MONATSHEFT ZUR DEUTSCHEN BAUZEITUNG

NR. 12 BERLIN DEZEMBER 1929

STADTHALLE ZU NÜRNBERG

ABB. 1 u. 2 SCHAUBILDER VOM LAUFER-TOR-GRABEN UND KONZERTGARTEN AUS
Kennziffer 199199. I. Preis von 12000 M. Verfasser: Architekten Fritz Mayer und Reg.-Baumstr. Friedrich Weigel, Nürnberg

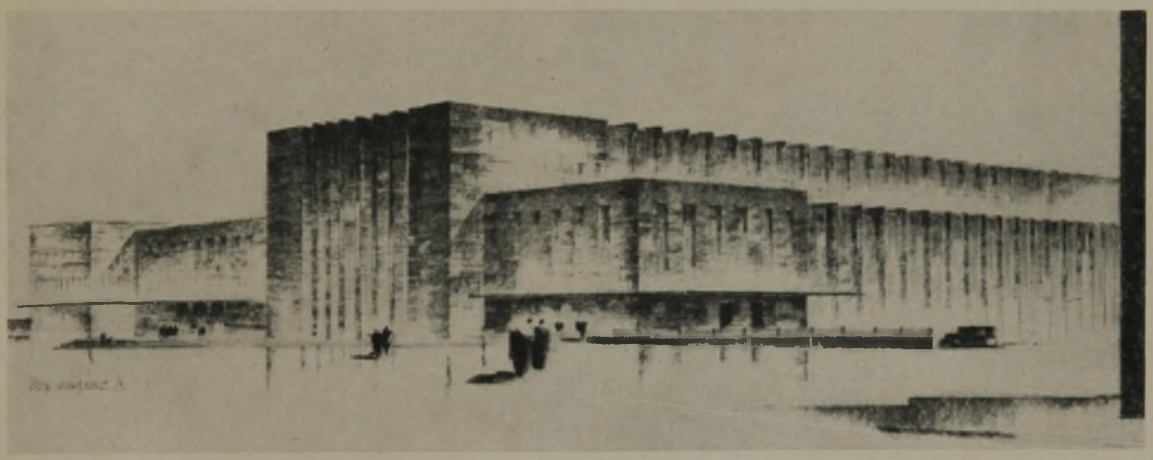
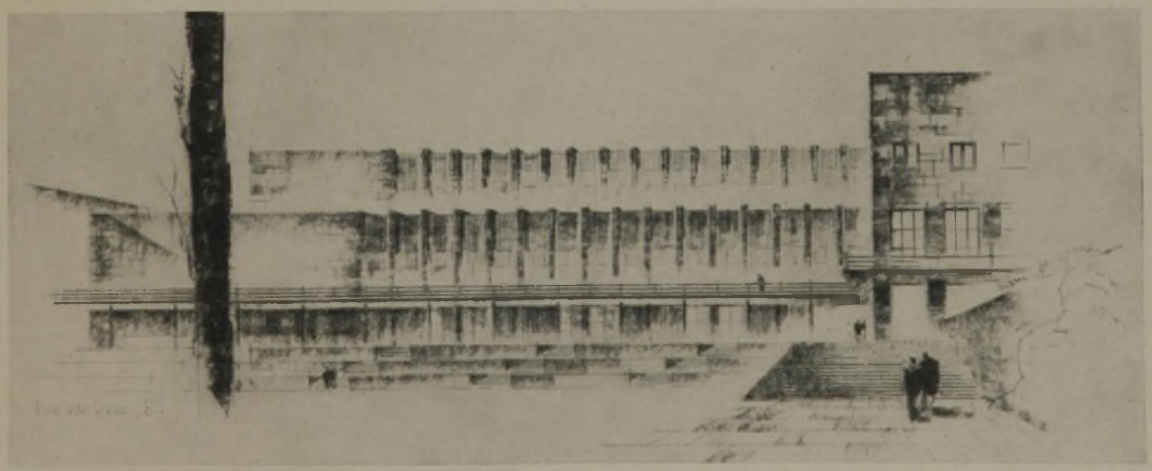
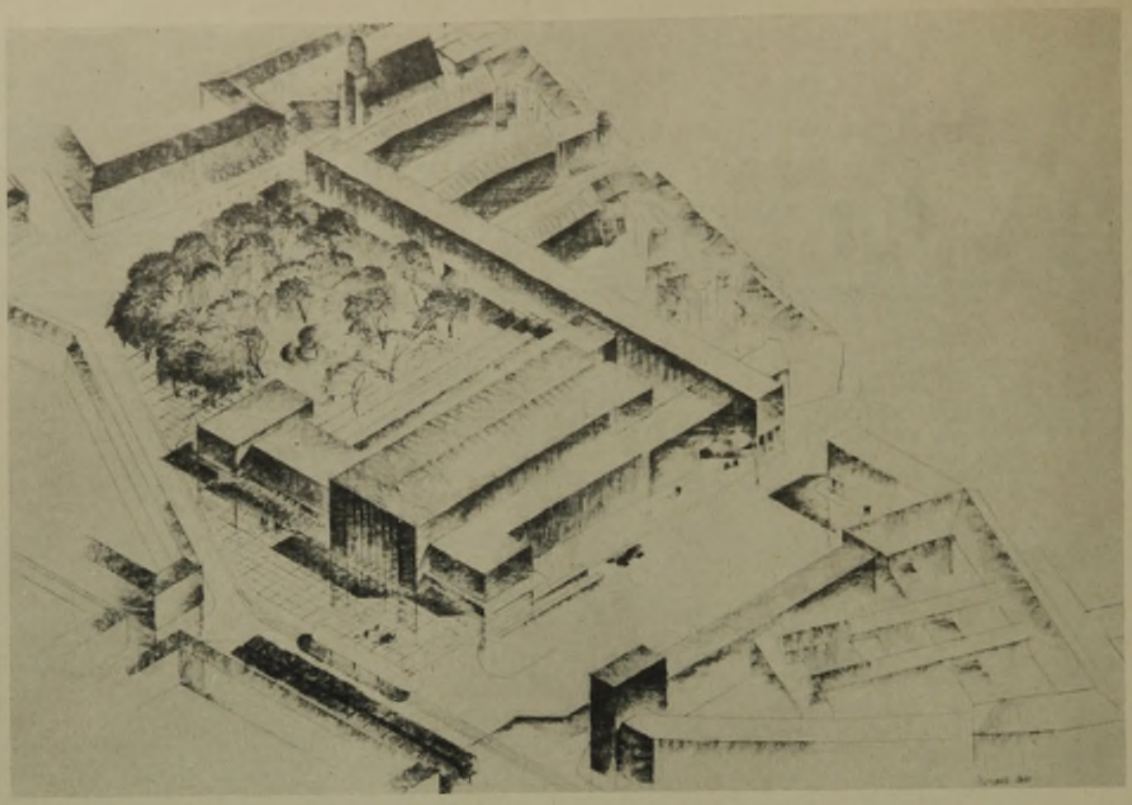
Die Gesamtsituierung ist so, daß eine gute Abwicklung des Verkehrs möglich ist. Der Platz an der Elisabethstraße ist folgerichtig durchgeführt, jedoch liegt der Parkplatz falsch (Kreuzung). Der Hauptzugang von Norden, die Führung durch die Garderoben und die darüberliegenden Wandelhallen ist richtig. Eine Verbindung der beiderseitigen Wandelhallen fehlt. Der kleine Saal ist zu hoch. Die Trennung und Zusammenfassung der beiden Hauptsäle ist sowohl in technischer wie räumlicher Hinsicht ungelöst. Die Tageswirtschaft ist zu klein. Die Bewältigung der Massen des Gebäudes ist großzügig, jedoch zeigt sie eine gewisse Gewaltsamkeit in bezug auf die Gestaltung der beiden Hauptsäle.

ABB. 14. SCHAUBILD

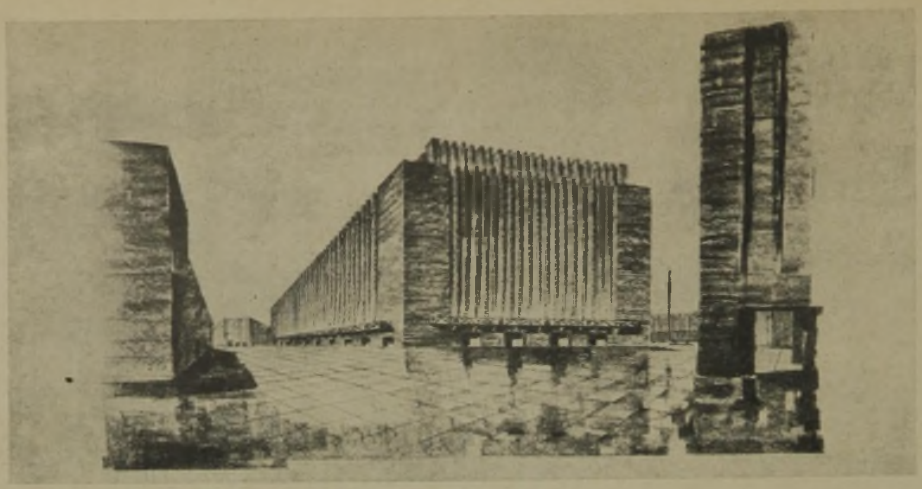
Der Entwurf steht in städtebaulicher Hinsicht auf ganz besonderer Höhe. Mit der Randbebauung wird die Baulinie Hirsvogelstraße etwas überschritten. Die Verkehrsmöglichkeiten sind gut. Das Saalgebäude ist aber zu nahe an die Äußere Cramer-Klett-Straße gerückt. Besonders zu erwähnen ist auch die reizvolle Anlage des Gartens und seine Verbindung mit dem Wirtschaftsgebäude. Die Zugänge zum Gebäude und die Gestaltung des Untergeschosses sind gut; ebenso die Verbindung zum Hauptsaalgeschoß. Die Anordnung der Säle ist gut, die Gesamtlänge der zwei zusammengezogenen bedenklich. Die Anlage des Festsaales und die Verbindung mit dem Hauptgebäude ist gut gelöst. Zu beanstanden wären die schmalen Gänge auf den Emporen, besonders das Fehlen von Entlastungsgängen. Die Tageswirtschaft liegt sowohl gut zum kleinen Festgut, Emporen sehr hoch. Verstöße gegen die Baulinien an der Äußeren Cramer-Klett-Straße und bei Haus 22 an der Elisabethstraße nicht schwerwiegend. Klarer organischer Aufbau, jedoch die Gartenseite der Hauptgebäude architektonisch ungelöst.

ABB. 19. OBERGESCHOSS

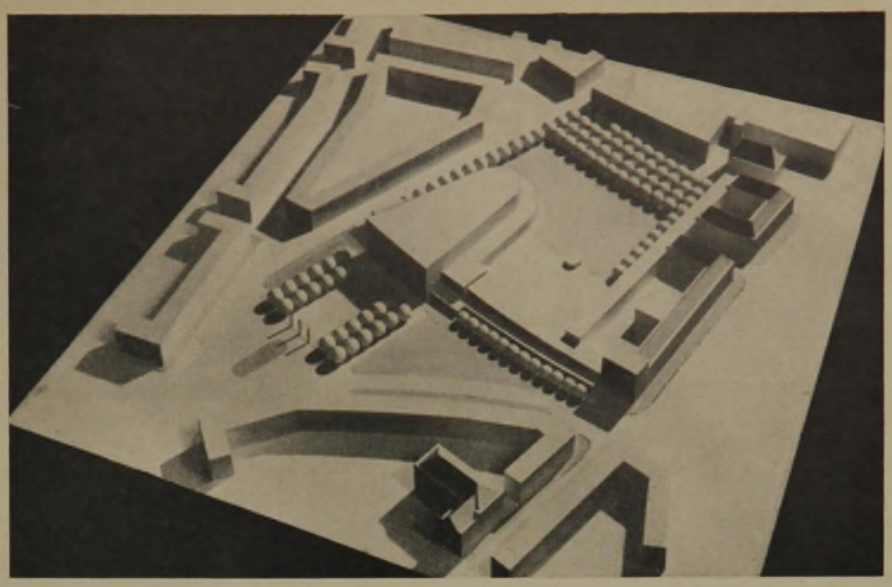
Die städtebauliche Anordnung zeigt beachtenswerte Vorzüge, besonders auch in verkehrstechnischer Hinsicht. Die Grundrißdisposition des Erdgeschosses hinsichtlich Verkehrsführung und räumlicher Wirkung gut, bis auf die hinter dem Podium liegenden Garderoben, die verkehrstechnisch zu Schwierigkeiten führen dürften. Die trapezförmige Grundrißausgestaltung des Saales ist ansprechend. Die Empore erscheint etwas zu tief. Die Lage des kleinen Saales im Obergeschoß erscheint bedenklich, während an sich die Nebenräume und der Zugang zum kleinen Saal gut gelöst sind. Die Lage des kleinen Saales und der Tageswirtschaft und ihre Verbindung mit dem Hauptsaal zweckmäßig. Die Gartengestaltung lobenswert. Aborte „den Bedürfnissen" nicht entsprechend. Eine Überschreitung der Baulinie an der Hirsvogelstraße ist korrigierbar. Die Bestuhlung des Saales ist nicht einwandfrei. Der Mittelbau ist im Hinblick auf den Grundriß sehr gewaltsam durchgeführt, und dieser Gewaltsamkeit entspricht auch die Architektur sonst, wenn auch die Formsprache Qualitäten zeigt.

SCHAUBILD ABB. 21

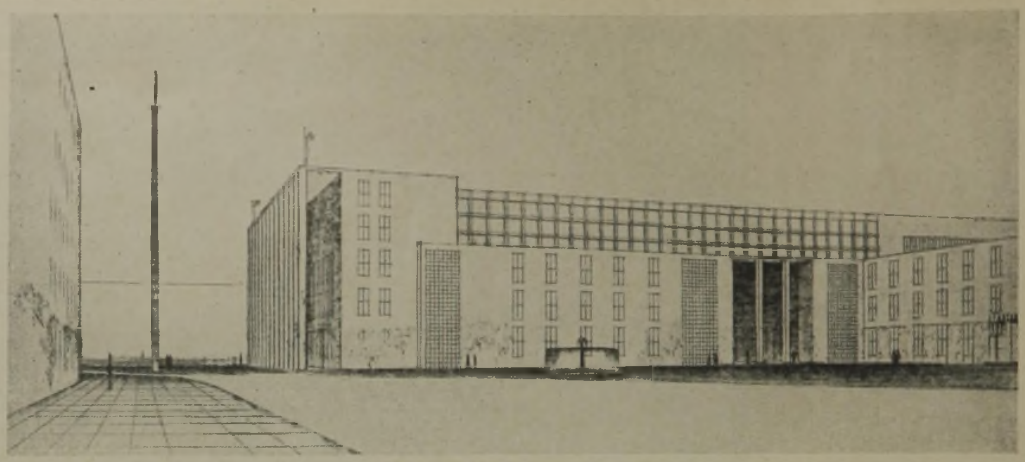
Gesamtanordnung städtebaulich ausgezeichnet. Die städtebaulichen Vorzüge bleiben im wesentlichen auch dann bestehen, wenn die nicht statthafte Abänderung der Baulinie der Cramer-Klett-Straße unterbleibt und der Vorplatz vor dem Haupteingang ohne die an-

genommenen Stufen durchgeführt wird. Der Aufschluß des Untergeschosses an der westlichen Stirnseite und an den beiden Längsseiten ist ausgezeichnet, auch in Verbindung mit der gewählten Garderobenanordnung. Die Treppenmündungen im Hauptsaalgeschoß mit ihrer Führung gegen die Saalwand sind ungünstig. Sporträume und Kegelbahnen sind nicht angegeben. Die Lage der beiden Hauptsäle und deren Abmessungen gut, allerdings ist die Gesamtlänge der verbundenen beiden Säle zu beanstanden. Die kurze Verbindung zu den beiden Hauptsälen und dem Festsaal gut. Der Aufschluß des Emporengeschosses ist sehr ungünstig. Die Lage und Anordnung der Küchenräume gut. Die Verbindung des Gartens mit dem Hauptsaalgeschoß ist vernachlässigt. Wirtschaftshof ungenügend. Der architektonische Aufbau entspricht dem gesamten Bauorganismus, im übrigen ist die Architektursprache trotz wesentlicher Unausgeglichenheiten anzuerkennen.

MODELL ABB. 28

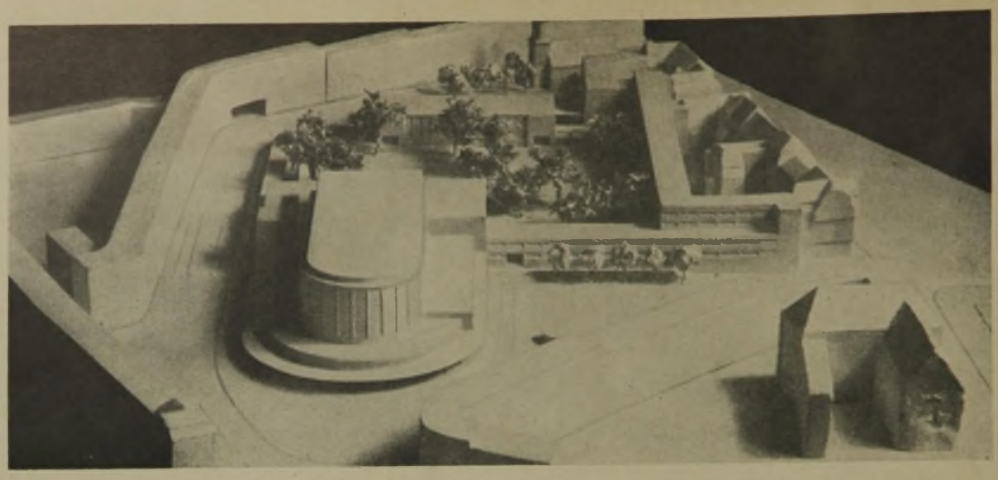
Die städtebauliche Gesamtanordnung ist im wesentlichen richtig. Die Anordnung des Haupteingangs an der westlichen Stirnseite mit anschließenden Garderoberäumen, die Führung zu den Treppen und die Treppenmündungen im Saalgeschoß sind gut. Die Wandelgänge im Zusammenhang mit den Saalanordnungen ebenfalls gut. Die beiden Hauptsäle sind als gesonderte Säle gut gestaltet und ergeben untereinander eine sehr einfache und auch in räumlicher Hinsicht sehr befriedigende Verbindung. Auch die einfache Verbindungsmöglichkeit zwischen kleinem Saal und Festsaal ist gut. Es ist zu beanstanden, daß der kleine Festsaal nicht eine gesonderte Verbindung mit der Tageswirtschaft hat. Der architektonische Aufbau ist großzügig durchgeführt. Die durchgehende Verglasung der Außenwände, besonders auch die durchgehende Verglasung der Rundung des Podiums erscheint in mehrfacher Hinsicht bedenklich. Das angenommene Ausstellungsgebäude wäre besser fortgeblieben.

SCHAUBILD ABB. 34

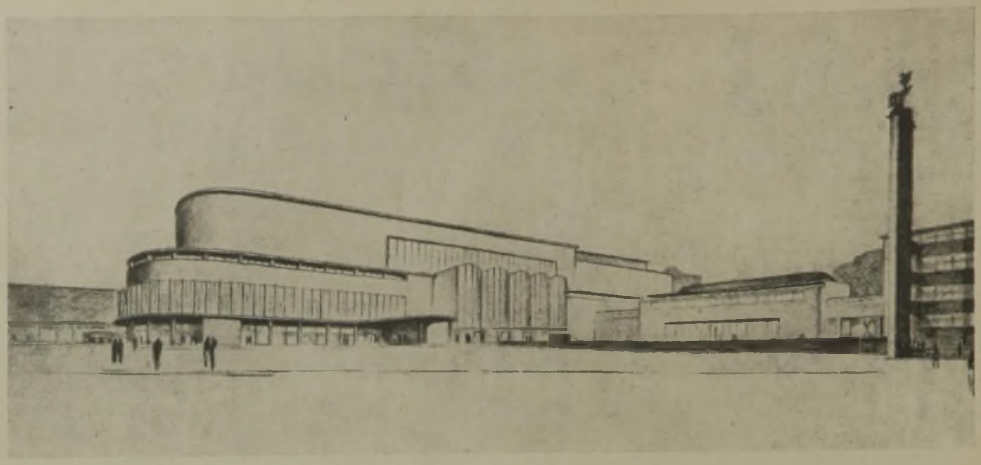
Die Situierung erscheint hier besonders günstig, weil an allen wichtigen Stellen genügender Verkehrsraum geschaffen ist. Der Parkplatz ist gut angeordnet, auch der Garten hat eine ansprechende günstige Form erhalten. An der Ostseite des Postscheckamtes fehlt der Bauwich. Die Lage der Tageswirtschaft in bezug auf den Garten ist gut, doch wäre eine Verlegung auf saal als zum Garten. Es fehlt die kleine Küche. Der Gesamtaufbau ist insofern als besonders gewaltsam anzusprechen, da er den Eindruck erweckt, als handele es sich um einen einzigen geschlossenen Saal. (Lichtsaaldecke über dem kleinen Saal!) Im übrigen ist das Bemühen um eine einheitliche Gesamtanlage zu loben, dagegen ist die oftmalige Wiederholung der selben Architekturmotive bedenklich.
